Comité des transports intérieurs

Groupe de travail en matière de roulement et de freinage

Règlement n° 79

Proposition d'amendements au Règlement n° 79*

Figure 1

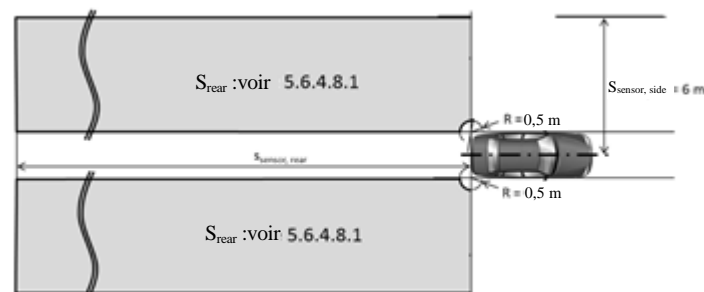
5.6.4.8.2 La zone de détection du système au niveau du sol doit correspondre au minimum à la surface indiquée dans la figure ci-après.
